**DODATOK Č. 4**

k zmluve o dielo č. POO-SNN-STA-0001 na predmet projektu

„Dostavba a rekonštrukcia lôžkovej časti NsP Spišská Nová Ves, a.s.“

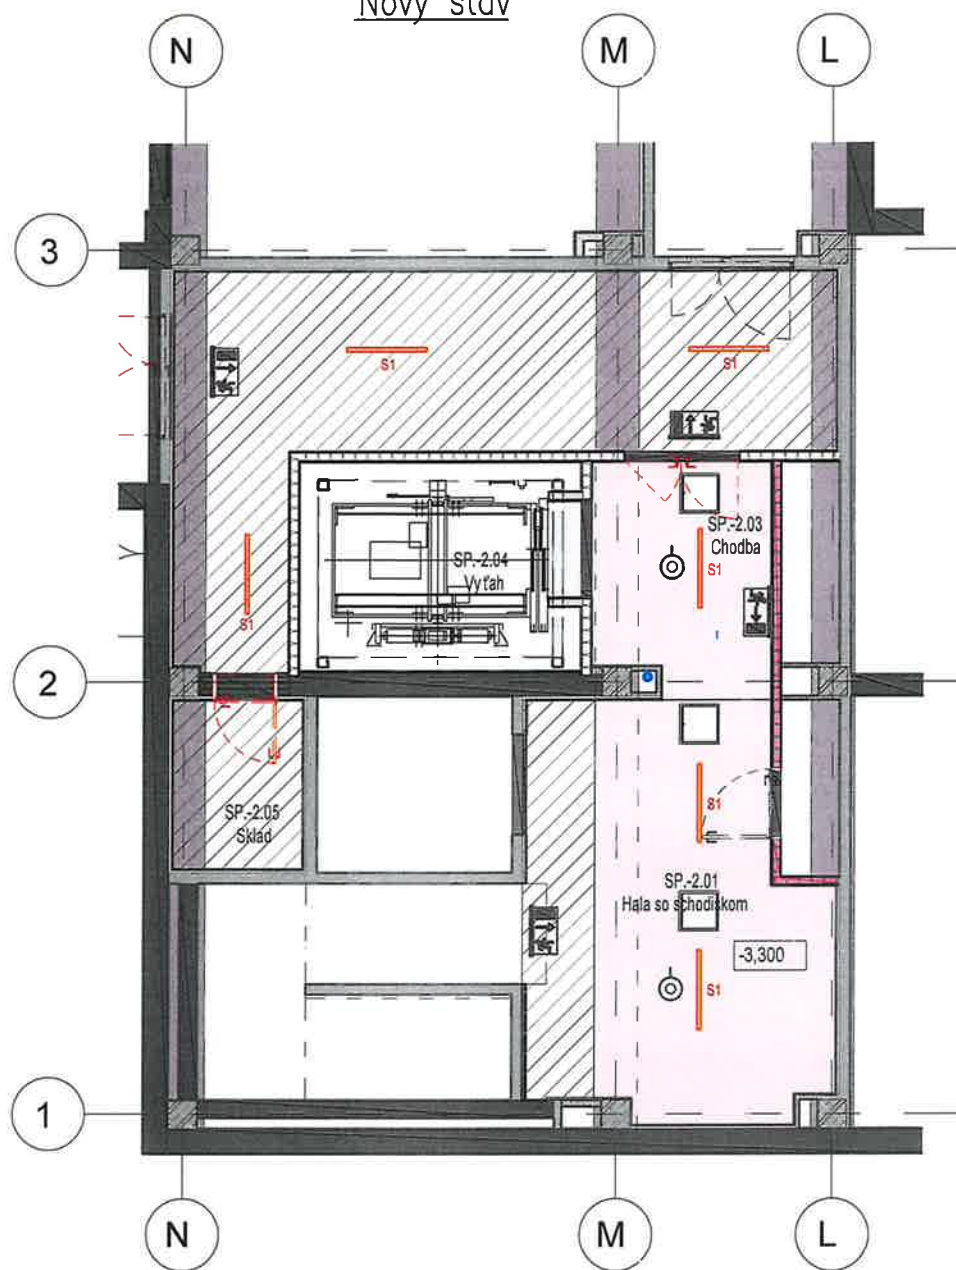
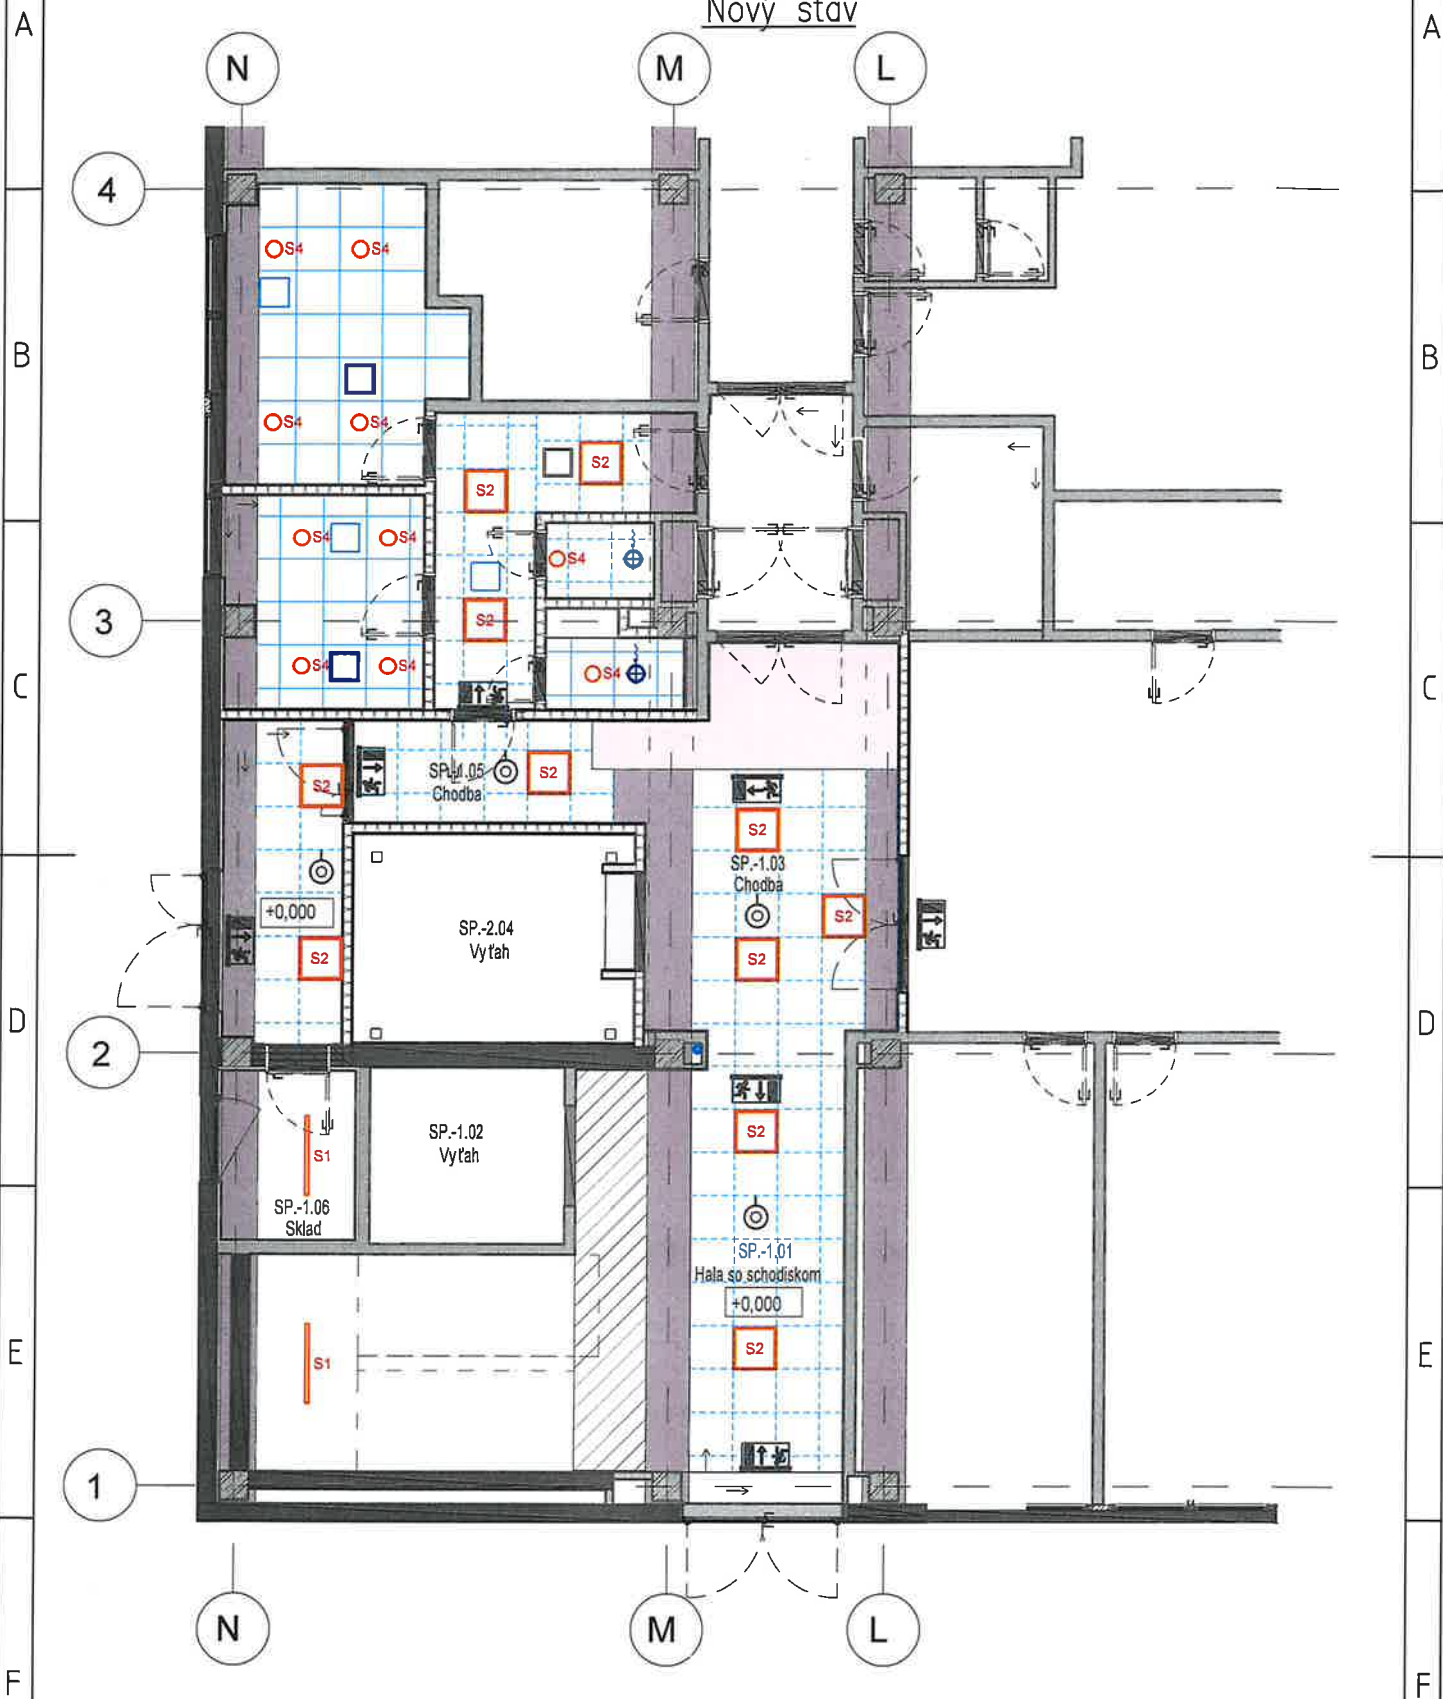
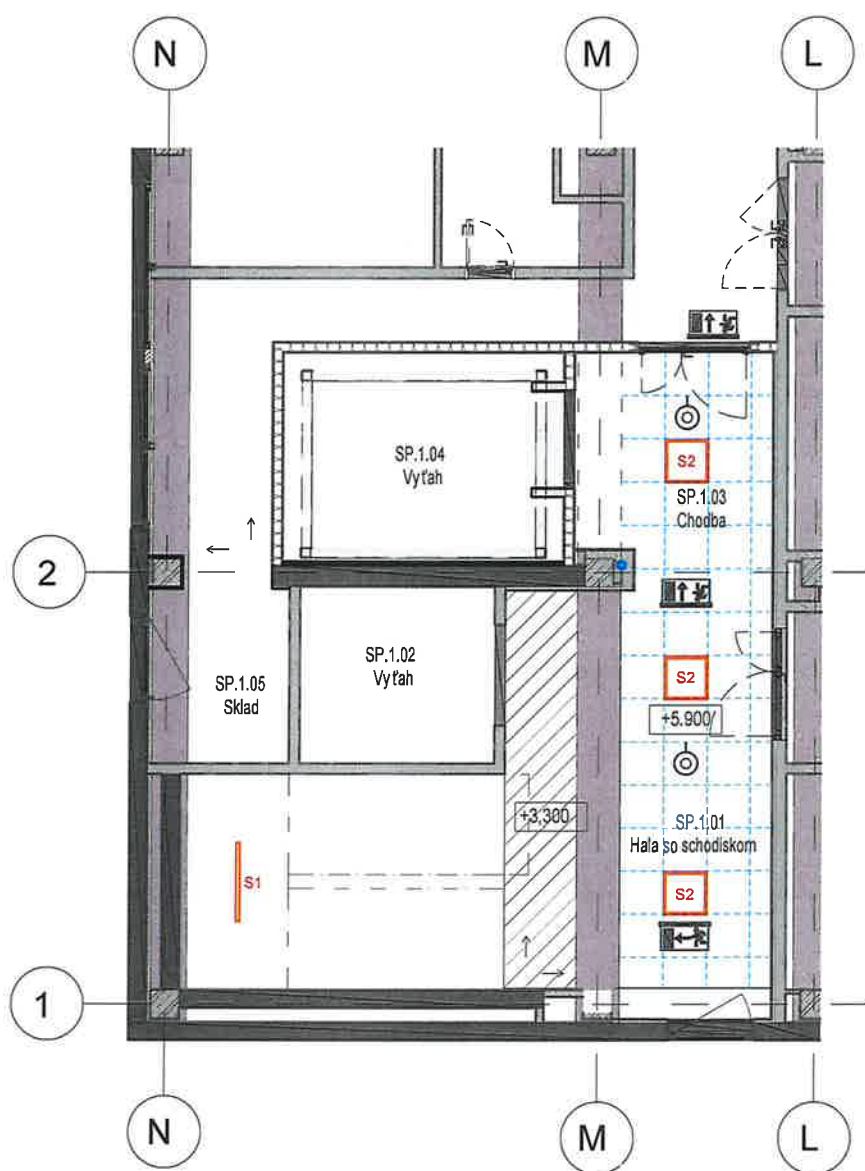
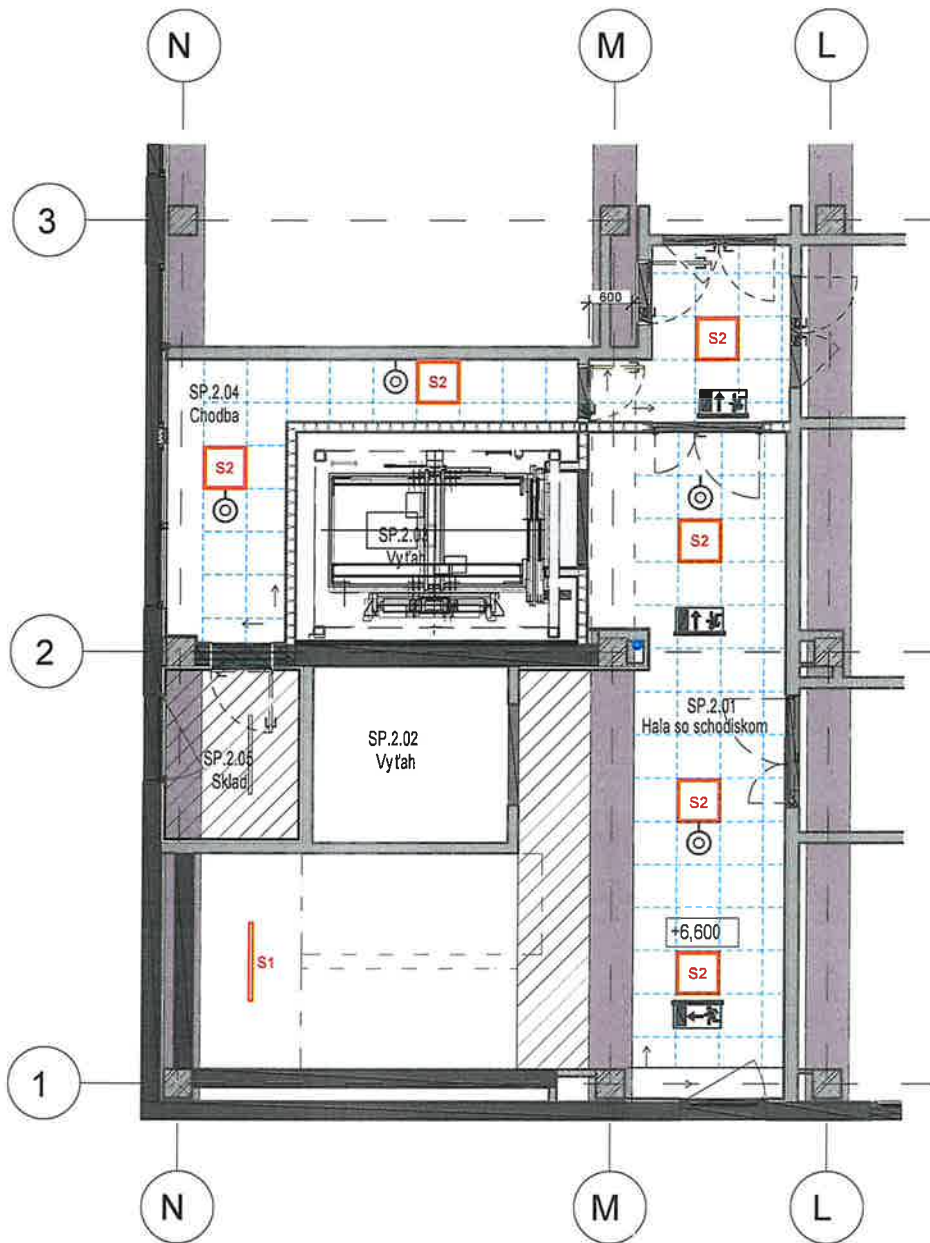
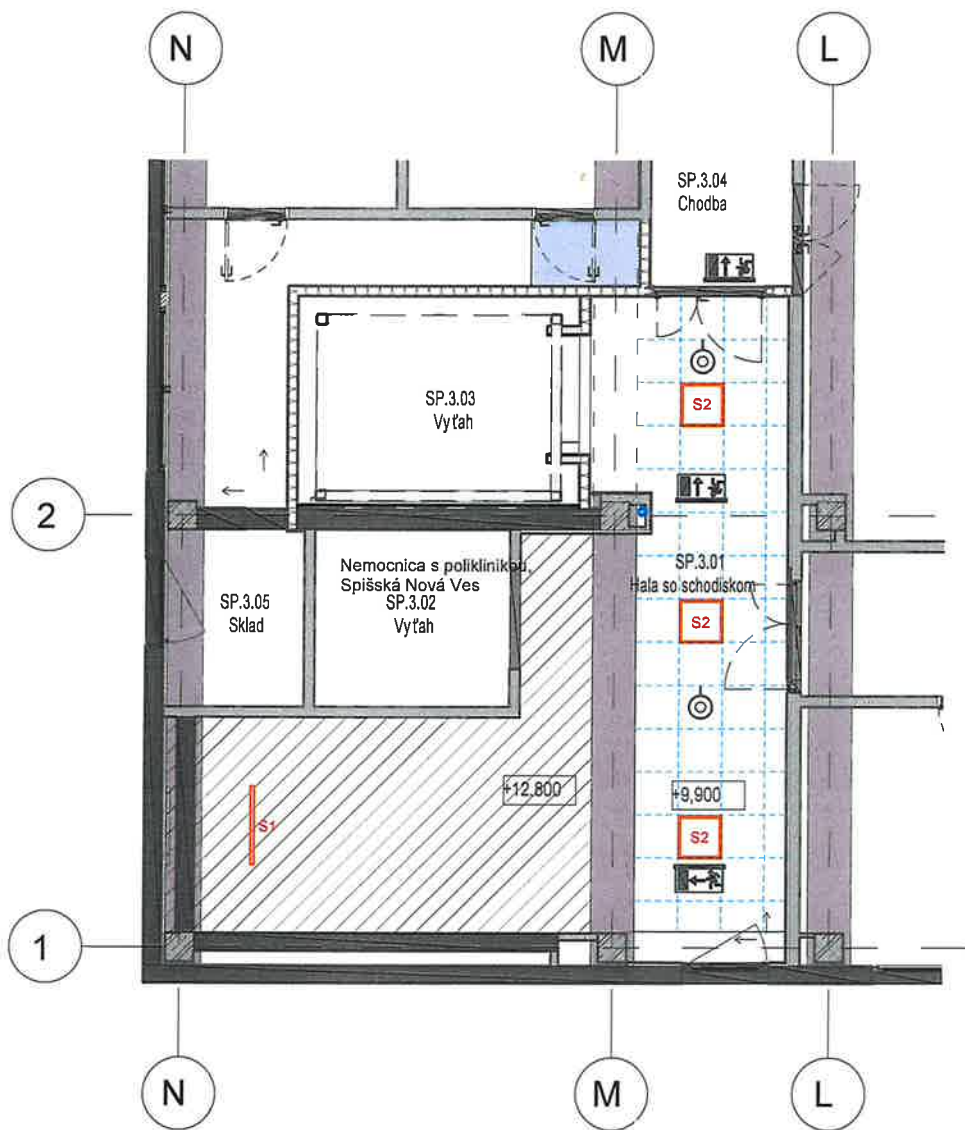
PODORYS 2.PP - DOPLNENIE OSVETLENIA

PODORYS 1.PP - DOPLNENIE OSVETLENIA

PODORYS 1.NP - DOPLNENIE OSVETLENIA

PODORYS 2.NP - DOPLNENIE OSVETLENIA

PODORYS 3.NP - DOPLNENIE OSVETLENIA
